Vysvětlení zadávací dokumentace č. 1

Číslo jednací: 14515/2026

Název veřejné zakázky:	„Nemocnice Havlíčkův Brod – rekonstrukce 4.NP v pavilonu gynekologie“
Předmět veřejné zakázky:	stavební práce
Identifikační údaje zadavatele	
Název:	Kraj Vysočina
IČO:	70890749
Adresa sídla:	Žižkova 1882/57, 586 01 Jihlava
Profil zadavatele:	https://ezak.kr-vysocina.cz/profile_display_111.html
Osoby oprávněné za zadavatele jednat:	Ing. Martin Kukla, hejtmán Ing. Otto Vopěnka, 1. náměstek hejtmána Ing. Zdeněk Berka, vedoucí odboru majetkového
Kontaktní osoba:	Mgr. Jitka Mikésková – ve věcech zadávacího řízení Ing. Oldřich Homola – ve věcech technických
Telefon, fax:	+420 564 602 415, +420 564 602 326
E-mail:	mikeskova.j@kr-vysocina.cz ; homola.o@kr-vysocina.cz

k. ú. Havlíčkův Brod (637823)

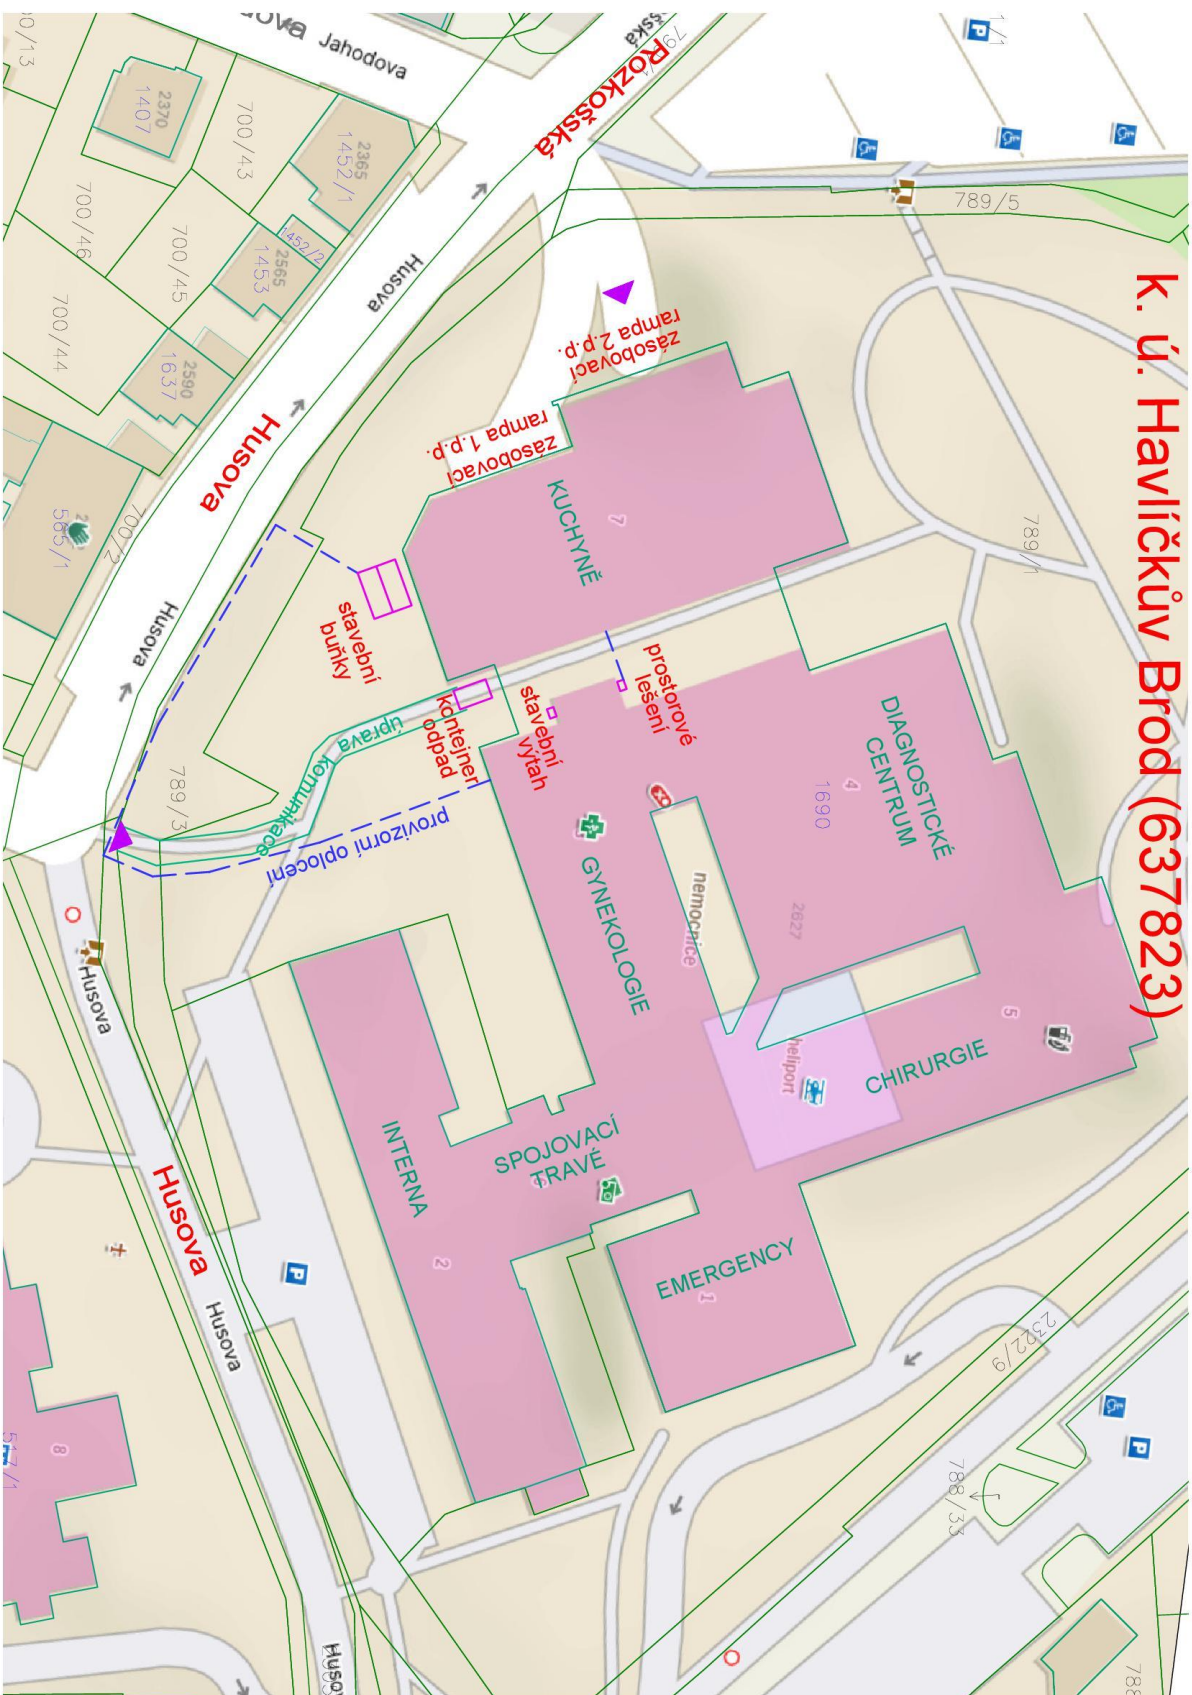
Prosíme o přesnější určení ZOV, komunikace a prostory, které můžeme využít pro stavbu. Možnosti dopravy materiálu, pracovníků atd. Místa, kde bude potřeba oddělit provoz nemocnice od stavby...

Rozmístění zařízení staveniště bude upřesněno podle možností vybraného dodavatele při předání staveniště.

Pro dočasné skladování materiálu a odpadů budou využity stávající zpevněné plochy v areálu nemocnice vyčleněné provozovatelem. Doba skladování bude minimalizována. Zásobování stavby bude zajištěno po místních a vnitroareálových komunikacích. Pro zařízení staveniště je navržen dočasný zábor. Pro potřeby stavby bude využit bude prostor před jižním průčelím objektu gynekologie a objektu kuchyně podél obou stran přístupového chodníku do jídelny. Stávající chodník navazující na křižovatku ulic Husova a Nerudova, bude provizorně upraven na stavební komunikaci pomocí silničních panelů. Pro výškové dorovnání pod panely budou provedeny potřebné násypy. Dále bude provedena demontáž stávajících prvků venkovního osvětlení a dopravního značení, jež jsou v kolizi s provizorní komunikací a provedena ochrana stromů a keřů v dotčeném prostoru. Po realizaci investičního záměru bude vše uvedeno do původní podoby. Přeloženy budou poškozené části původního chodníku z betonové zámkové dlažby.

Celý prostor bude provizorně oplocen a oddělen od provozu nemocnice. Přístup do jídelny pro zaměstnance nemocnice bude zajištěn ze severní strany po vnitroareálových chodnících. Na konci provizorní komunikace, mezi objektem gynekologie a objektem kuchyně, bude umístěn kontejner na odpad navazující na stavební výtah instalovaný před stávajícími balkóny a vedoucí až na střechu objektu. Stavební buňky kanceláří a sociálního zázemí pro pracovníky stavby budou umístěny v prostoru před objektem kuchyně, z kterého budou napojeny na potřebné instalace. Přístup k těmto buňkám je umožněn ze západní strany po stávající komunikaci k zásobovací rampě na úrovni 1.p.p. objektu kuchyně.

Pro instalaci vzduchotechnického potrubí vedoucího od vzt jednotky umístěné na střeše objektu do rekonstruovaného podlaží, bude v daném úseku severního průčelí zřízeno lehké prostorové rámové lešení.

Pro potřeby stavby je možné, po předchozí dohodě s uživatelem, v minimálním časovém úseku vyčlenit jeden lůžkový výtah gynekologického pavilonu propojující 6.nadzemní podlaží s technickým 2.podzemním podlažím. Chodba technického podlaží propojuje jednotlivé pavilony hlavní budovy nemocnice. V objektu kuchyně navazuje na zásobovací rampu, ke které je zřízen sjezd z křižovatky ulic Husova, Rozkošská a Jahodova. Část této chodby je opět možné po předchozí dohodě využít v minimálním časovém úseku ke skladování materiálu.

Pro oddělení rekonstruovaných prostor od okolního provozu nemocnice budou vybudovány provizorní dřevěné či sádkartonové příčky. Rekonstruované podlaží gynekologického pavilonu bude provizorně odděleno od objektu spojovacího travé.
